OGGETTO: Verifica di Esclusione VIA - "Opere di difesa e contenimento del Porto di Termini Imerese". Trasmissione parere n. 64 del 20 giugno 2008.

Parere n. 64 del 20/06/2008

Progetto:	Opere di difesa e contenimento del Porto di Termini Imerese"
Proponente:	Società ASI – Consorzio Area Sviluppo Industriale Palermo

Figura 7. Percorsi di approvvigionamento al cantiere

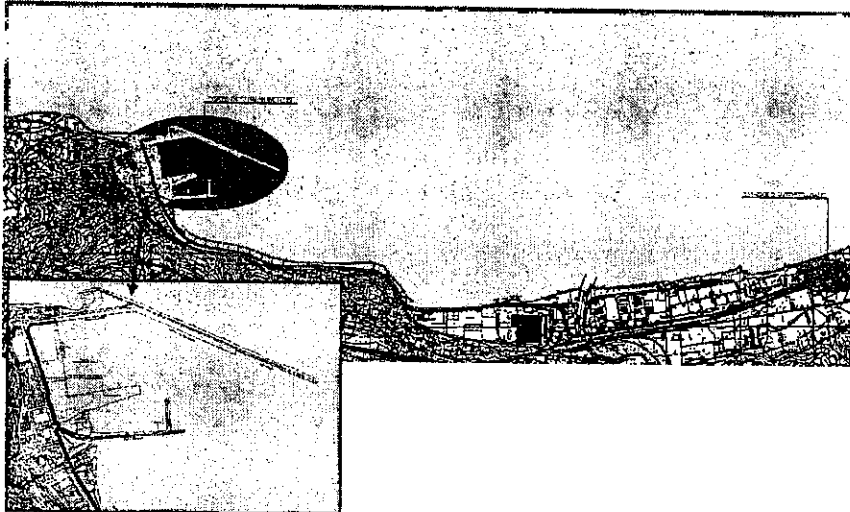
Il transito dei mezzi pesanti non darà luogo all'intensificarsi del traffico urbano, in quanto i percorsi di approvvigionamento al cantiere interessano unicamente la strada litoranea che attraversa la zona industriale (Figura 7) e originariamente realizzata proprio al fine di collegare il porto con l'agglomerato industriale; il centro urbano quindi non verrà disturbato durante la fase di cantiere.

Figura 11. Mappe di rumore nella fase di cantiere

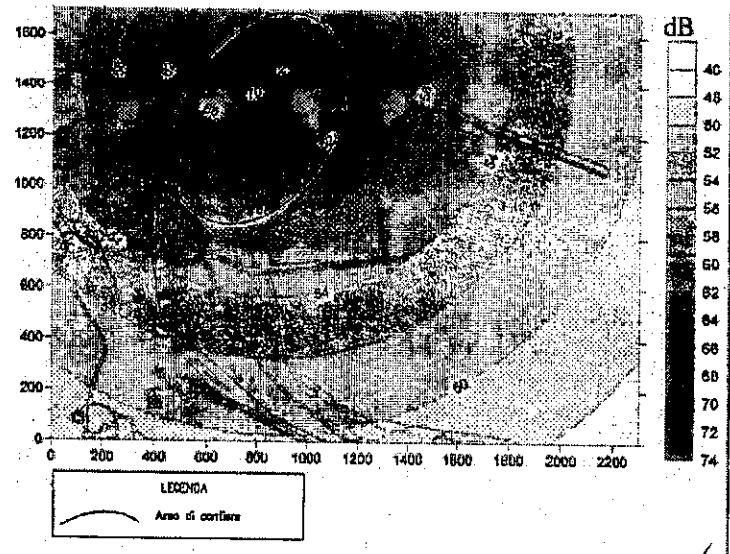
VALUTATO CHE

Il livello di pressione sonora più elevato si riscontra nell'area di cantiere con valori che variano tra 60 e 72 dB. Già poco oltre il perimetro di cantiere i valori si collocano fra 52 e 60 Db.

I risultati sono compatibili con un'attività di cantiere, in un contesto di struttura portuale prossima alla zona industriale e distante dal centro abitato. I valori ottenuti rispettano i valori limite previsti dalla tabella C del D.P.C.M 14/11/97, che per le aree di classe V, prevalentemente industriali, prevede un limite diurno pari a 70 dB.
